## 件名 南小学校仮設校舎賃貸借

上記件名に係る仕様書（設計書）の内容に関する質問について、次のとおり回答します。

No. 66 回答資料  
(既存移設・撤去物について)

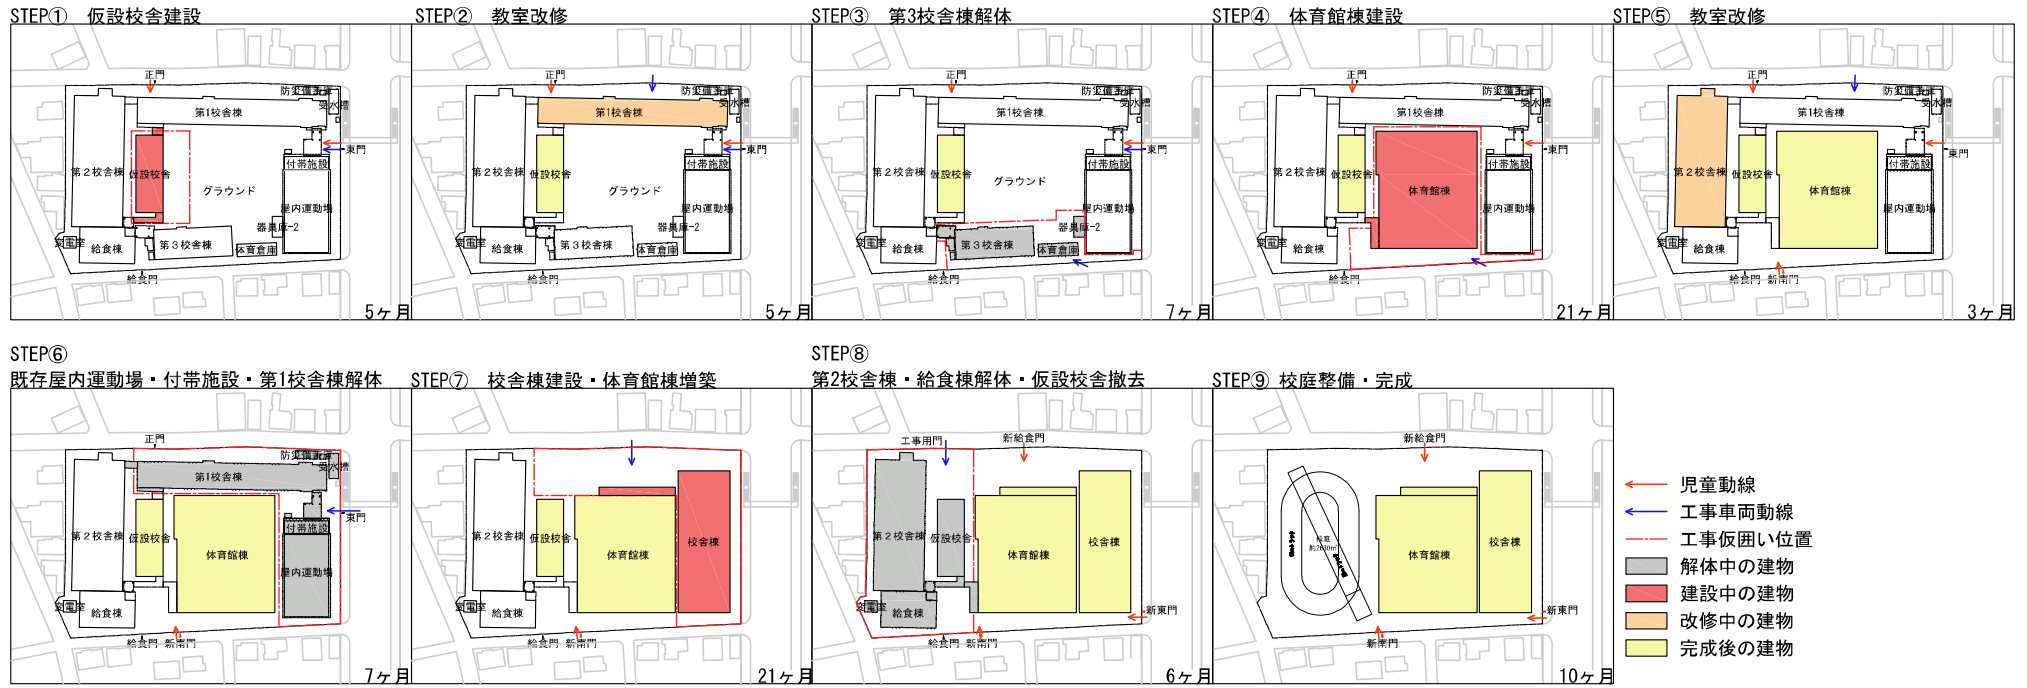
No.	項目 (ページ数等)	質問内容	回答
69	図面A-3	「パーゴラ撤去」とありますが、数量・形状・寸法・重量・断面詳細（埋設やコンクリートの根入れ部がわかるもの）について詳しくご教示ください。	NO66回答参照願います。
70	図面A-3	「記念タイムカプセル仮移設」とありますが、数量・形状・寸法・重量・断面詳細（埋設やコンクリートの根入れ部がわかるもの）について詳しくご教示ください。また、仮移設先の場所・根入れ施工方法について詳しくご教示ください。	NO66回答参照願います。
71	図面A-3	配置図中に「想定新築校舎外壁位置」との記載がありますが、この新築校舎とはいつ建てる計画でしょうか。また仮設校舎解体時にすでに建っている場合、解体撤去工事はどのように行えば宜しいでしょうか。工事スペース・工事車両通行路と学校の全体工事計画について詳しくご教示ください。	新築校舎は令和10年度7月頃に建設予定です。解体時には建設完了後となります。解体工事同線は工事ステップ図を提供しますのでそちらをご参照ください。
72	図面A-3	仮設校舎設置工事および解体工事時の工事車両導線（進入出）、工所用仮設事務所・トイレ・工事関係車両の駐車スペースについて詳しくご教示ください。	図面A-03及びNO71回答参照願います。
73	特記仕様書P7-10	解体工事の「設置した備品、家具類は厨房機器以外、原則撤去とする。」とありますが、この厨房機器とは何を指しますか。寸法・重量等を含め詳しくご教示ください。	誤記です。厨房機器はございません。
74	特記仕様書P7-11	「別紙設備諸元表および備品リストを参考に実施設計段階で実地調査を行いリースで対応する備品について横浜市教育委員会、建築局、学校と十分に精査すること。精査の結果、不足する備品はリース対応とすること。」とありますが、不足分の備品の追加は別途契約と考えてよろしいでしょうか。もしくは別途でなく含まれる場合どの程度見込めばよいかご指示ください。	原則不足する備品はないと考えます。学校、教育委員会などから追加要望が出た場合についての費用は別途協議とします。
